**Verslag 18 overleg M&A + Omgevingsdienst**

| | Datum | Referentie |
|---|---|---|
| | 9 mei 2023 | 2203-17228- v 0.18 |
| 5.1, 2, e | S04622 ARTIS Aquarium AMSTERDAM | |

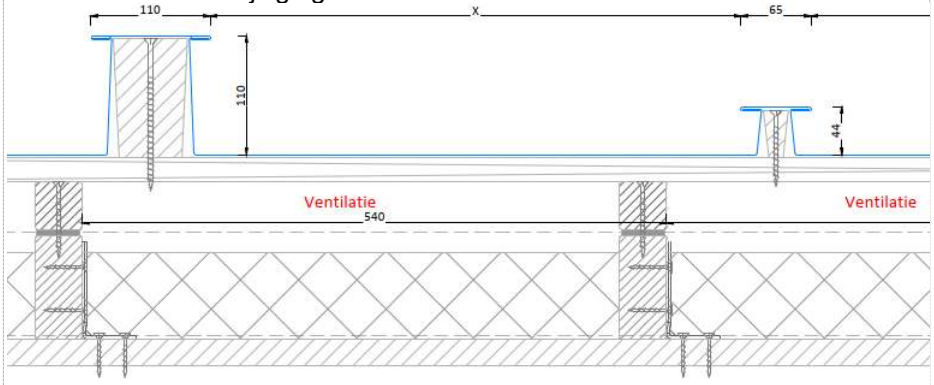
| 18.06.2 | De hoge vels volgens onderstaand detail is niet maakbaar in de praktijk, in het werk is een proefstuk gemaakt met de maximale hoogte in combinatie met ronde dak. De vels kan maximaal 75mm worden opgezet. Op locatie is dit bekeken en de wijziging is akkoord bevonden   | Vaststelling |
